RESOLUCIÓN No.

POR MEDIO DE LA CUAL SE AUTORIZA UNA OCUPACIÓN DE CAUCE Y SE TOMAN OTRAS DETERMINACIONES

Que técnicos de la Corporación procedieron a evaluar la totalidad de la información presentada y realizaron visita el 19 de abril de 2021, generándose el Informe Técnico **N°IT-05251 del 1 de septiembre del 2021**, dentro del cual se desprenden unas observaciones que hacen parte integral del presente acto administrativo, concluyéndose lo siguiente:

Figura 1. Perfil del Box Culvert (Obra 2) sobre la quebrada Chuscala

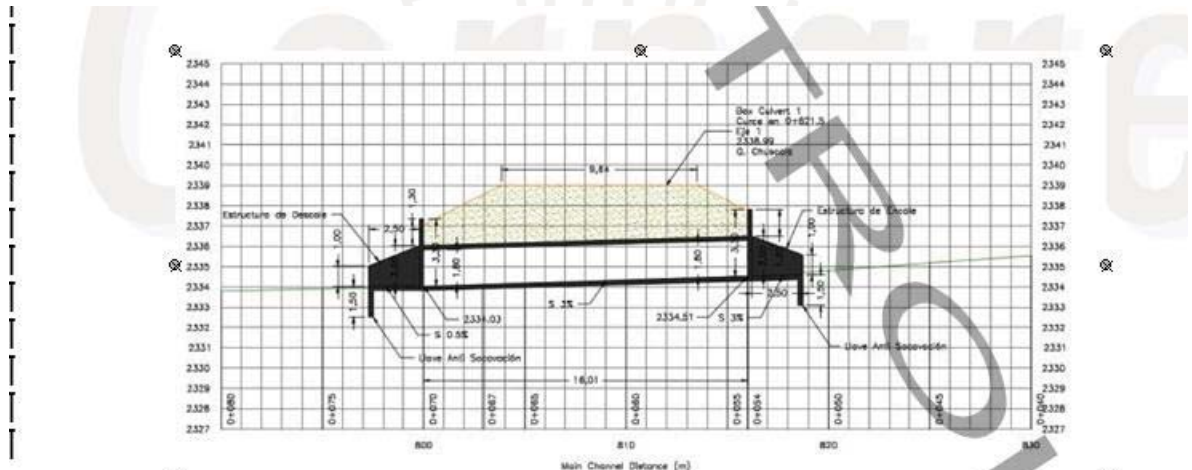
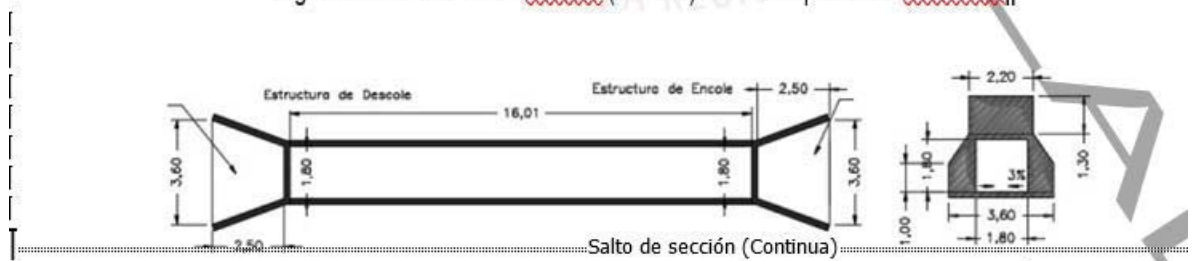
Obra N°:		2		Tipo de la Obra:		Box Coulvert		
Nombre de la Fuente:		La Chuscala		Duración de la Obra:		Permanente		
Coordenadas				Altura(m):		1,8		
LONGITUD (W) - X		LATITUD (N) Y		Z		Ancho(m):		1,8
						Longitud(m):		16,0
						Pendiente (%):		3,0
-75	27	9,5	6	2	30,6	2334,51	Capacidad(m3/seg): 12,1	
-75	27	9,6	6	2	31,3	2334,03	Cota Lámina de agua de la fuente de Tr=100 años (m) 2335,4	
							Cota superior de la obra (m) 2336,1	
Observaciones:		Posee cabozotes de encole y descole

4.3 Las obras hidráulicas a implementar, cumplen para transportar el caudal del período de retorno (T_r) de los 100 años, de acuerdo con el estudio presentado.

Figura 5. Esquema del Pontón sobre la quebrada Afluyente (Obra 4)

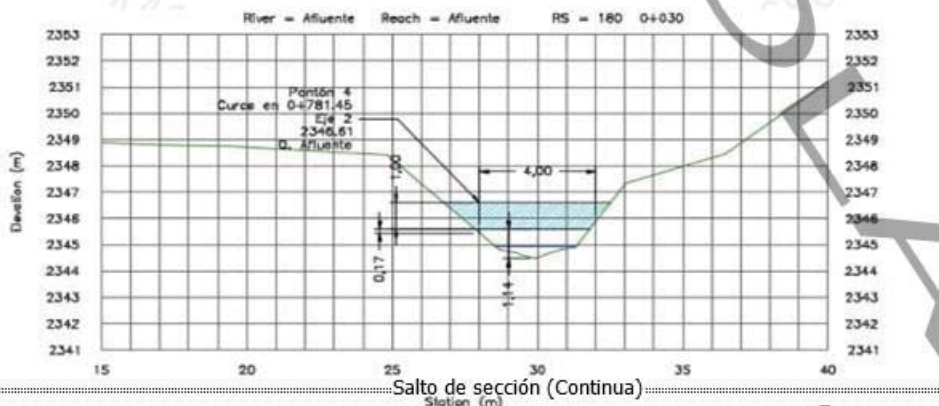
Obra N°:		4		Tipo de la Obra:		Cruce elevado		
Nombre de la Fuente:		Quebrada Afluyente		Duración de la Obra:		Permanente		
Coordenadas				Altura(m):		1,60 - 2,56*		
LONGITUD (W) - X		LATITUD (N) Y		Z (m.s.n.m.)		Ancho(m):		8,09
						Longitud(m):		4,0
						Pendiente Longitudinal (%):		5,0
						Profundidad de Socavación(m):		1,0
-75	27	15,9	6	2	32,2	2345,8	Capacidad(m3/seg): 2,5	
-75	27	10,8	6	2	32,1	2345,8	Cota Lámina de agua de la fuente de Tr= 100 años (m) 2345,1

En la quebrada Afluente el cambio originado por el pontón es un aumento de velocidad de 0,41 m/s y un aumento de la cota de la lámina de agua de 3 cm, en porcentaje es el 10% y el 0,01 % respectivamente.

Figura 7. Secciones transversales de las obras en la quebrada Chuscala.

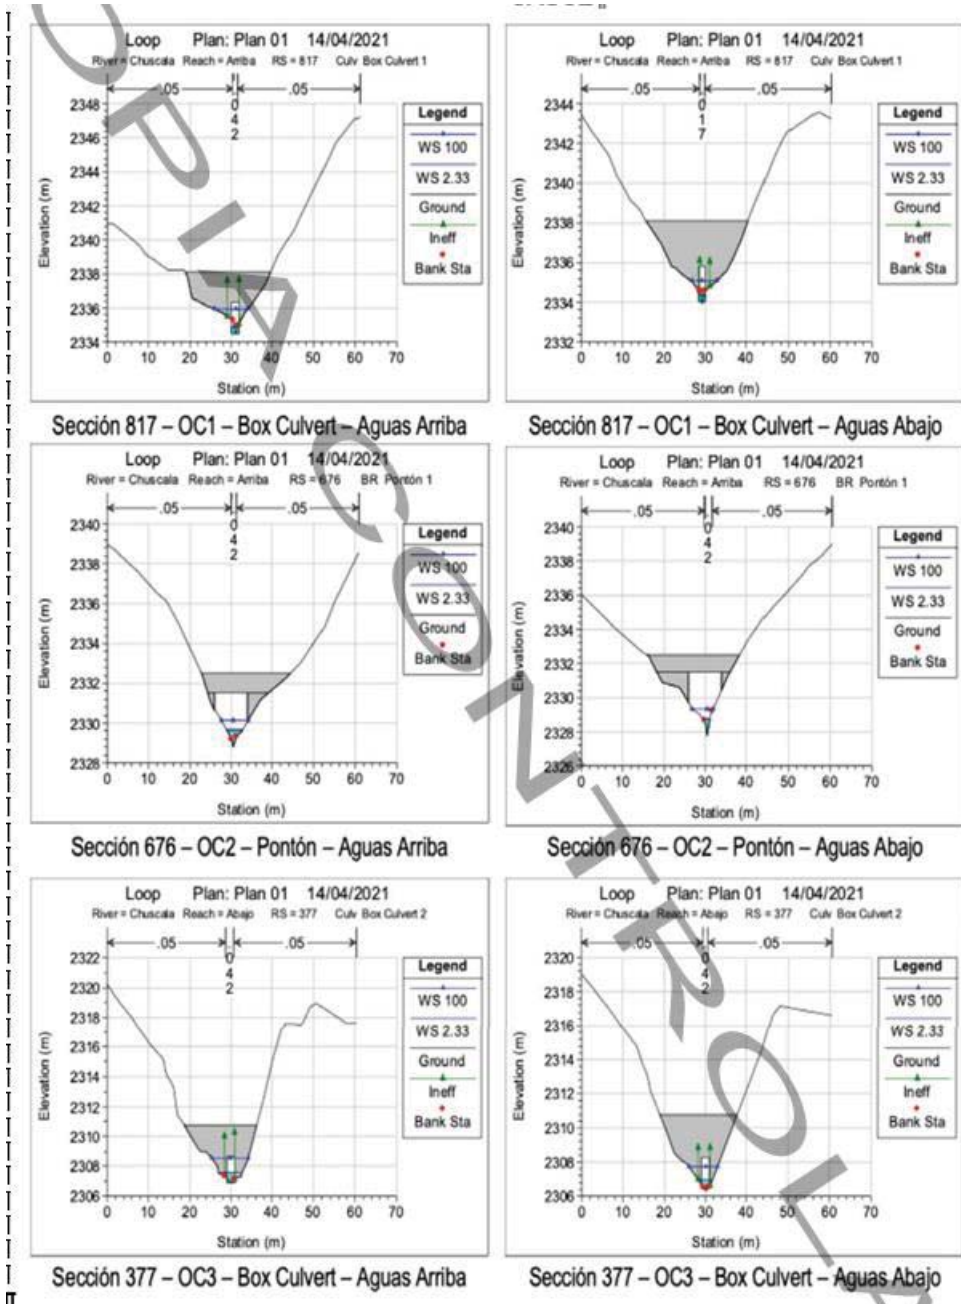
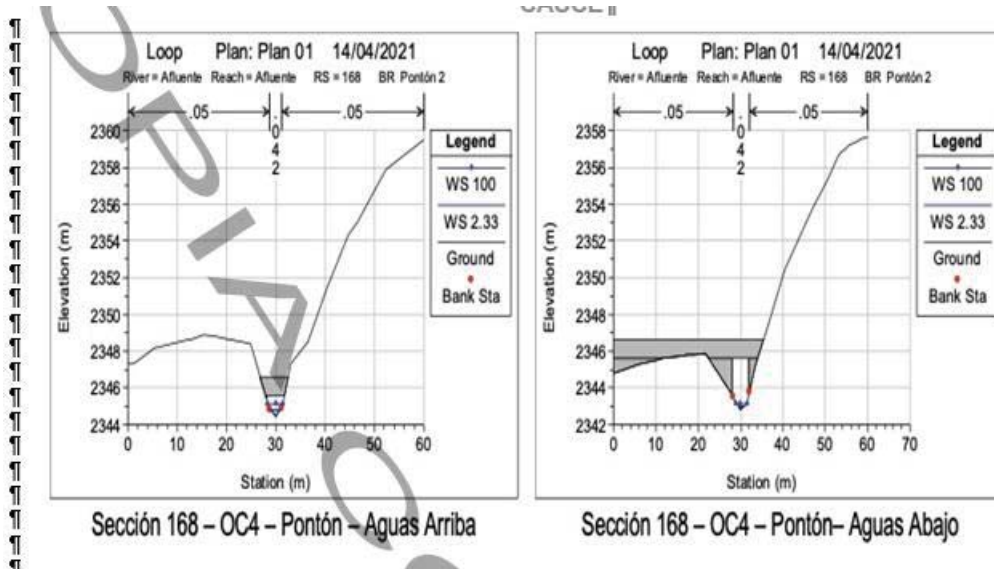
La modelación de presente en dos escenarios, el primero sin la obra propuesta, y el segundo escenario incluye las obras. En las siguientes figuras se observan los resultados de las secciones en el escenario con obra, donde se evidencia las obras poseen capacidad de transitar los caudales de los 100 años de periodo de retorno

En cuanto a la quebrada la Chuscala los cambios de velocidades están entre 10% y el 15% y cambios en las láminas de agua de máximo 20 cm.

En ese sentido, los cambios en la hidrodinámica de las quebradas no son significativos.

4.6 La modelación hidráulica tanto del cauce como de la obra indica que la obra posee capacidad hidráulica para el caudal de los 100 años de período de retorno.
